Oggetto: Provvedimento autorizzativo unico (PAU). Ascoli Servizi Comunali S.r.l. Impianto di trattamento meccanico biologico (TMB). Modifica non sostanziale dell'autorizzazione integrata ambientale (AIA) ai sensi dell'art.29-nonies del D.Lgs 152/2006 e s.m.i. Avviso di indizione conferenza di servizi in forma simultanea e modalità sincrona (art.14 legge 241/1990 e s.m.i.)

Valutazioni tecnico ambientali di competenza

Fig. 1 Configurazione impiantistica TMB fase transitoria proposta

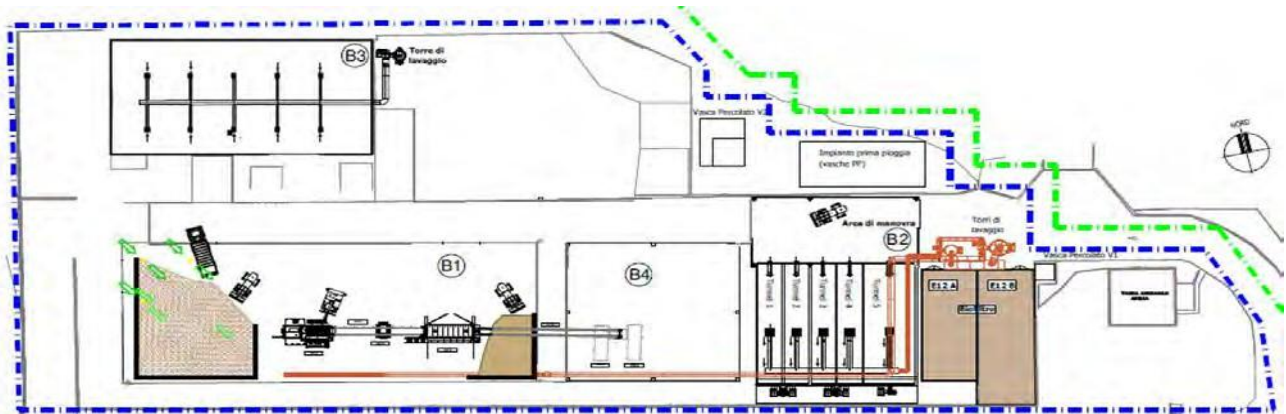
Il documento Piano di Monitoraggio e Controllo (AIA.10_ A_Addendum_Dic.2025_ tmb) relativo a servizio al controllo delle emissioni in atmosfera derivanti dai 2 biofiltri per il trattamento delle arie esauste provenienti dai comparti:

- Edificio B1 di ricezione, pretrattamento e deposito preliminare;
- Edificio B2 di stabilizzazione biologica (biotunnel)

prevede un quadro emissivo conforme a quanto dettato dalla Decisione (UE) 2018/1147 della commissione del 10/08/2018 (BATC per il trattamento dei rifiuti) ed in particolare i limiti proposti sono in linea con le BAT AEL previste per le emissioni convogliate risultanti dal trattamento biologico dei rifiuti. Tale quadro emissivo riporta correttamente i metodi di prova per la determinazione degli inquinanti emessi.

Inoltre, nello stesso documento sono descritte le operazioni di manutenzione e controllo dei sistemi di abbattimento e gli interventi atti a gestire eventuali anomalie.

Nel documento Relazione Tecnica illustrativa ET.01_A dic.2025 relativamente alle lavorazioni previste nell'edificio B4, la ditta dichiara che, per poter gestire in maniera ottimale la movimentazione dei flussi in uscita, è possibile optare anche per una fase di pressatura in cassoni mediante n. 2 presse che riceveranno il materiale sopravvaglio in uscita dai pretrattamenti al fine di una riduzione volumetrica. Rispetto a tale fase impiantistica si ritiene necessario che la ditta chiarisca le modalità operative e valuti eventuali emissioni diffuse derivanti da tali attività.

Per quanto sopra esposto, si esprimono valutazioni tecnico ambientali di competenza favorevoli all'istanza di modifica non sostanziale, ai sensi dell'art.29-nonies del D.Lgs 152/2006 e s.m.i, dell'autorizzazione integrata ambientale (AIA) di cui alla Determina Registro Generale n. 418 del 05/04/2023 della Provincia di Ascoli Piceno, aggiornata con Determinazione n. 281 del 12/03/2024 per la soluzione transitoria di trasferimento temporaneo del trattamento meccanico biologico (TMB) dei rifiuti urbani indifferenziati raccolti nei comuni dell'Ambito Territoriale Ottimale (ATO) n.5 - Ascoli Piceno, presso l'area dell'attuale impianto di compostaggio (CDQ) in attesa della realizzazione definitiva del nuovo TMB.
